From: "5.1.2,e"
Sent: Tue, 15 Aug 2023 17:35:14 +0200
To: "5.1.2,e" <5.1.2,e@amsterdam.nl>
Cc: "5.1.2,e" <5.1.2,e@amsterdam.nl>; "5.1.2,e" <5.1.2,e@amsterdam.nl>; "5.1.2,e" <5.1.2,e@amsterdam.nl>
Subject: RE: adviezen 10 november en 1 december 2022
Categories: dagstart

Onderwerp: adviezen 10 november en 1 december 2022

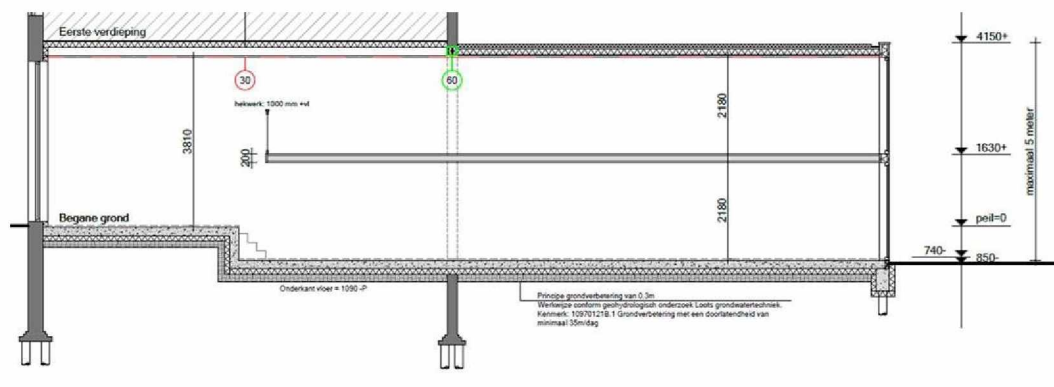
Een vergelijking tussen de bestaande tekening en de nieuwe situatie leverde bij mij ooit het inzicht op dat in de nieuwe situatie vanaf het trappetje van 3 treden, de vloer wordt verlaagd en daarmee de oppervlakte van het deel dat onder peilniveau ligt, de lager gelegen vloer, vergroot werd.

Ook het trappetje valt onder het peil. Met andere woorden de onderste bouwlaag wordt gedeeltelijk uitgediept in de nieuwe situatie, en dat strookt m.i. niet met bovenstaande planregel (binnen de arcering van de dubbelbestemming)

In dit plaatje hieronder (later aangevuld) zie je dat peil ligt op niveau *begane grond*. Dus de rest ligt onder peilniveau. Een deel van de nieuwe vloer dat ligt onder peilniveau ligt valt nog in de arcering van de dubbelbestemming en dat kun je dan in de plattegrondtekening beter zien met maatvoering.

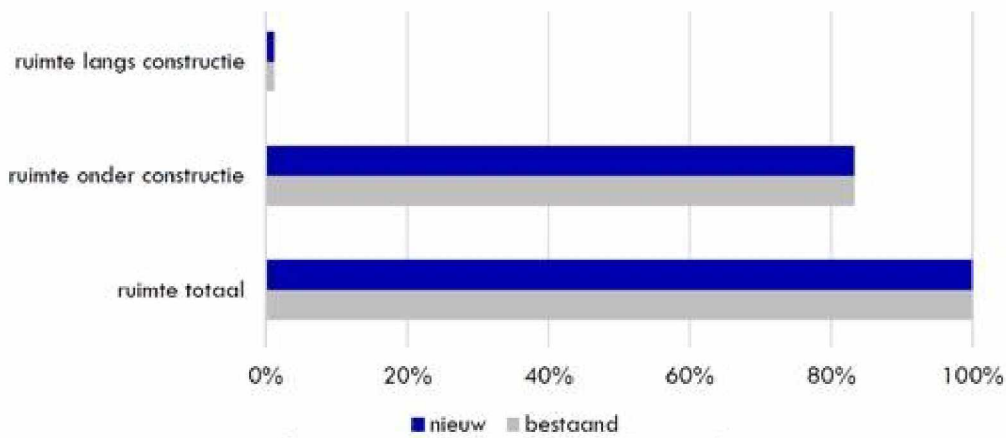
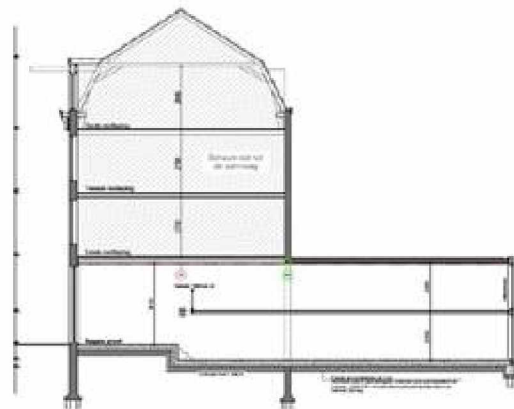
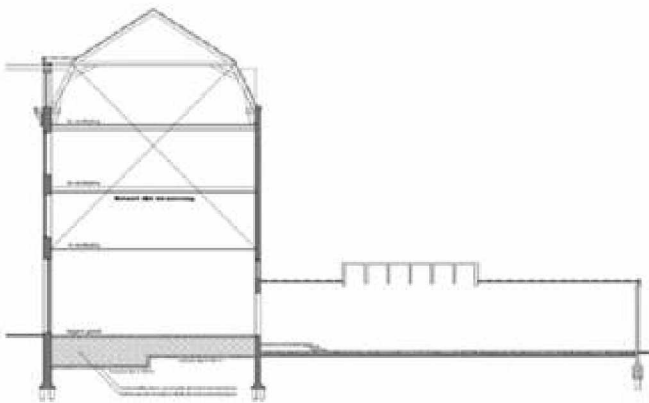
De illegale aanbouw lijkt buiten beschouwing te zijn gelaten in de rapportage, omdat er telkens wordt gesproken over tuin, maar of dat echt zo is weet ik niet. Mogelijk vanwege de (legale) kelder onder het hoofdgebouw treedt er geen extra barrièrewerking op, of omdat de nieuwe aanbouw grotendeels bovengronds is.

Wat betreft figuur 2 op pagina 4 staat daar inderdaad de illegale aanbouw ingetekend bij de bestaand. Al zie ik de maatvoering roept dat wel wat vragen bij mij op, maar het lijkt me ook onwaarschijnlijk dat de lengtes van de barrière die bij bestaand en nieuw verschillen (4-> 19,5 meter) helemaal zo gerekend kunnen worden, omdat wat mij lijkt is dat een bovengrondse aanbouw waar alleen de fundering ondergronds is, niet voor eenzelfde barrière kan zorgen als het ondergrondse souterrain onder het hoofdgebouw. Ruimte lengte (A+B) is niet te herleiden en lijken hier misschien wel omgekeerd bij bestaand nieuw.
